## FLYNIS PV 34 S.r.L.

IMPIANTO INTEGRATO AGRIVOLTAICO  
COLLEGATO ALLA RTN

COMUNE DI ACQUAVIVA DELLE FONTI (BA)

Risposta richiesta di documentazione  
integrativa – Soprintendenza Speciale per il  
Piano di Ripresa e Resilienza

Figura 1.1: Inquadramento dell'area di progetto rispetto alle Aree non Idonee individuate ai sensi del DM 10.09.2010

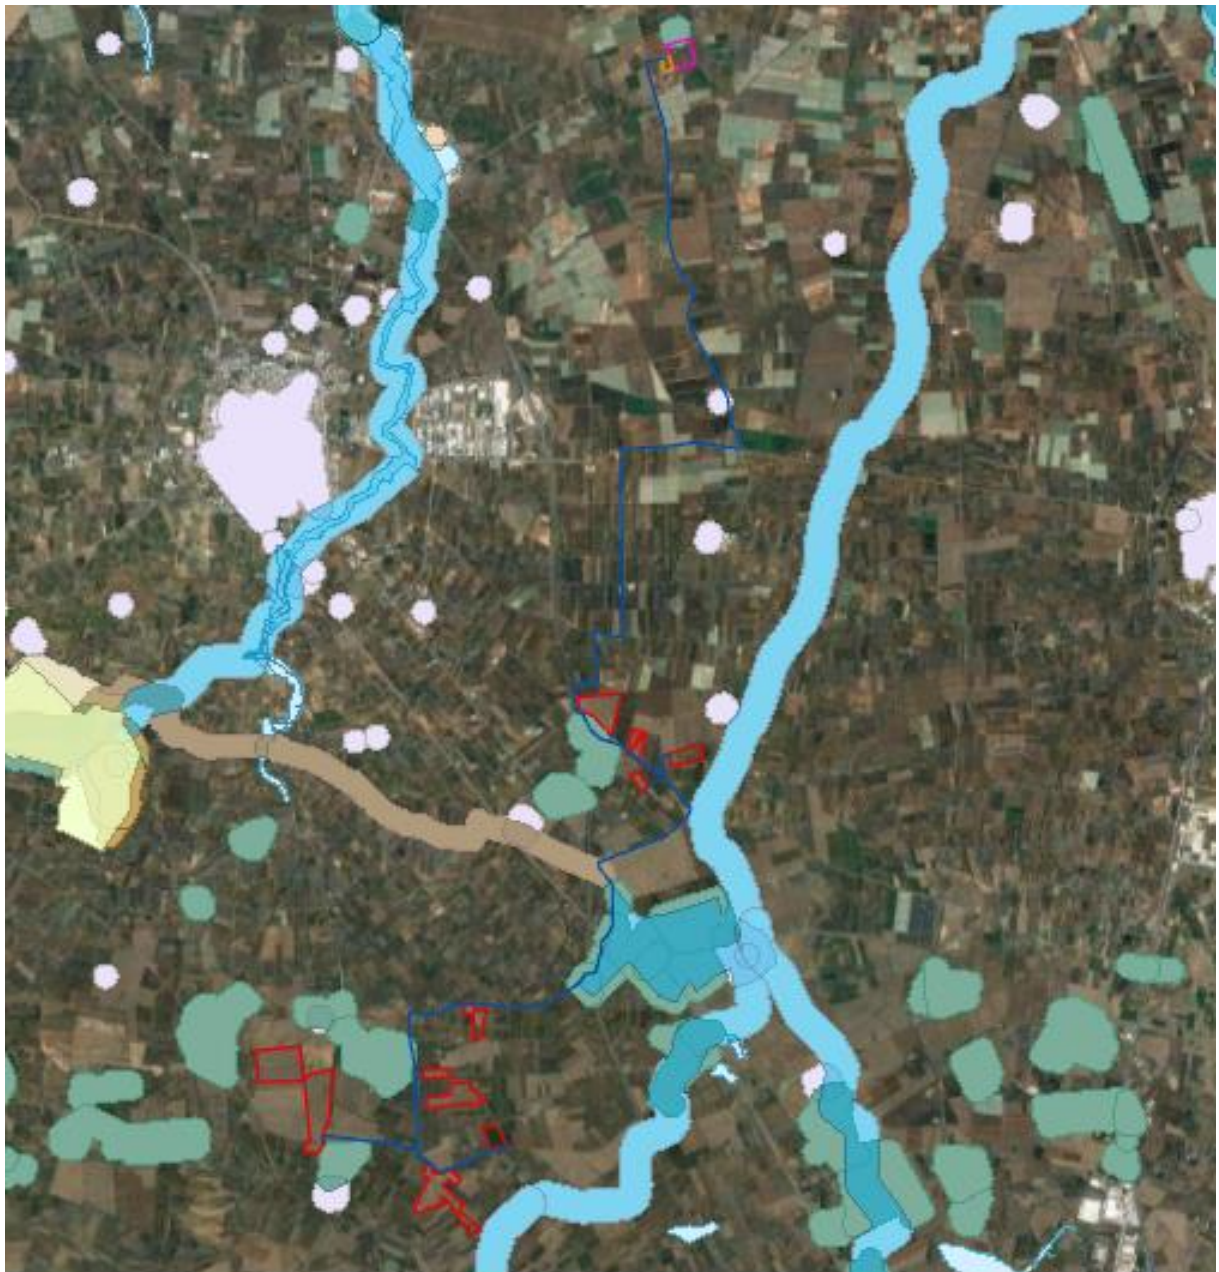
**Richiesta:** Si chiede di voler rappresentare come sia stata definita la scelta localizzativa del progetto (comprensivo di tutte le opere previste, anche quelle di connessione) in relazione alla normativa nazionale e regionale in merito all'individuazione delle aree e dei siti idonei o non idonei all'installazione di impianti fotovoltaici (in particolare: art. 20 c. 8 del Decreto Legislativo 8 Novembre 2021, n. 199; PPTR Regione Puglia, Linee Guida sulla progettazione e localizzazione degli impianti energetici da fonti rinnovabili).

Come si evince dall'immagine, l'impianto in progetto non ricade all'interno di aree considerate non idonee per la realizzazione di impianti a fonti rinnovabili. Tuttavia, la linea di connessione attraversa alcune Aree tutelate dal D.Lgs. 42/2004, in particolare il buffer di 100 m dai boschi. In merito a quanto riportato si evidenzia che il cavidotto di connessione sarà realizzato lungo sede stradale esistente e sarà completamente interrato, inoltre al termine dei lavori sarà ripristinato lo stato dei luoghi. Infine eventuali interferenze saranno risolte tramite l'utilizzo della TOC.

Pertanto, è possibile concludere che l'impianto risulta **compatibile** con quanto esposto dall'Allegato 3 del DM 10/09/2010.

Figura 1.3: Individuazione dei Punti di Presa Fotografici

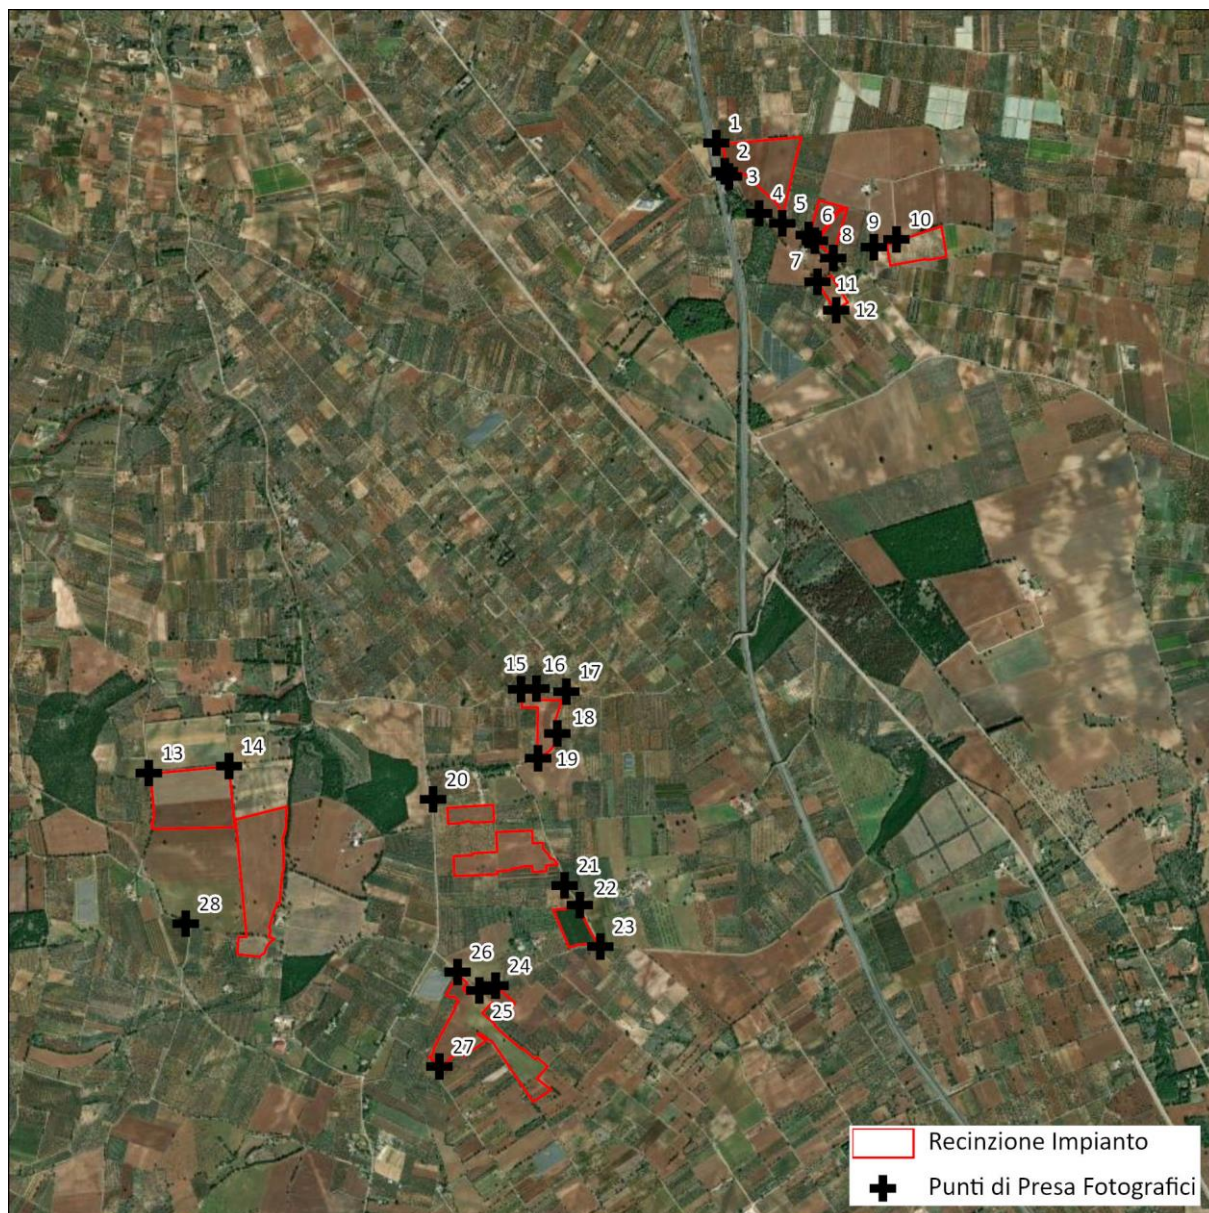
**Richiesta:** Dettagliata analisi dello stato dei luoghi ante operam corredata da una estesa documentazione fotografica, ad adeguata risoluzione, con planimetria dei punti di ripresa delle aree oggetto di intervento da realizzarsi lungo tutto il perimetro di intervento e della viabilità interpoderale già esistente;

Si riporta di seguito l'analisi fotografica dello Stato dei luoghi ante operam. Nell'immagine di seguito riportata sono evidenziati i Punti di Presa Fotografici selezionati per la descrizione delle Aree di Impianto.

*Figura 1.4: Individuazione dei Punti di Presa Fotografici*

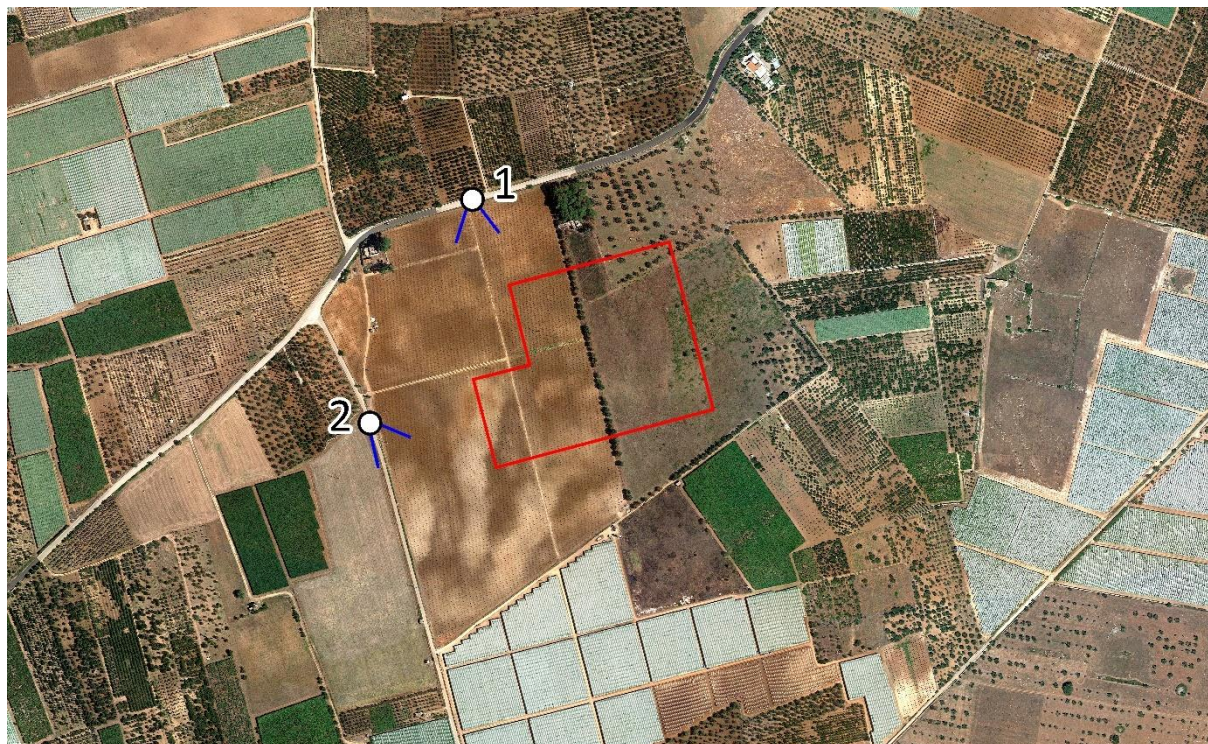
**Richiesta:** Analisi dei potenziali impatti sul paesaggio determinati dalla realizzazione della sottostazione elettrica, anche attraverso fotosimulazioni relative alle trasformazioni che si determinano nell'area;

Si riportano di seguito i fotoinserimenti della Sottostazione Elettrica.

Come illustrato dai fotoinserti di seguito riportati, la Sottostazione Elettrica risulterà visibile dalle principali viabilità nella sua prossimità, ma data la presenza di elementi antropici che si interpongono tra il Sito e l'osservatore (principalmente colture in tenda e in serra), la medesima non risulterà mai visibile nella sua interezza.

Figura 1.9: Tipologica delle strutture di sostegno all'interno dell'impianto Agrivoltaico

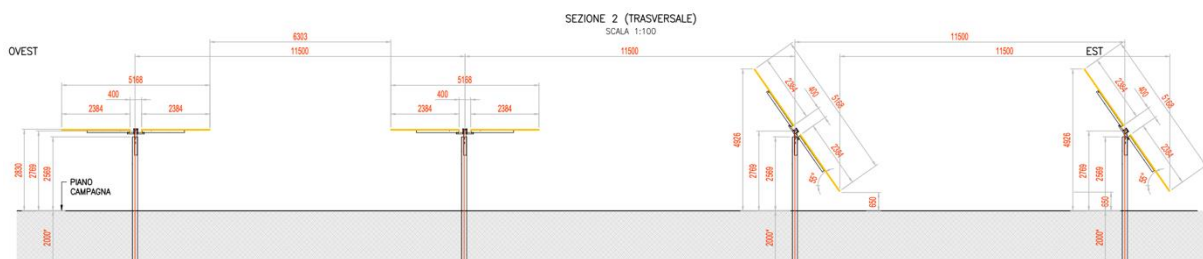
**Richiesta:** Approfondimenti sulla conformità del progetto alle Linee Guida in materia di Agrivoltaico del MITE (oggi MASE), atteso che ad un primo esame della Soprintendenza ABAP territorialmente competente, risulterebbe preminente l'aspetto impiantistico energetico e produttivo rispetto alla componente agronomica del progetto;

Si precisa, pertanto, che la larghezza dell'area di lavorazione e di movimentazione delle macchine semoventi negli impianti superintensivi del territorio è pari a circa 6/7 metri.

Volendo quindi esprimere un valore medio relativo all'impianto, la superficie agricola risulta pari al **80,7%** della superficie totale, valore assolutamente in linea con i parametri richiesti dal MiTe.
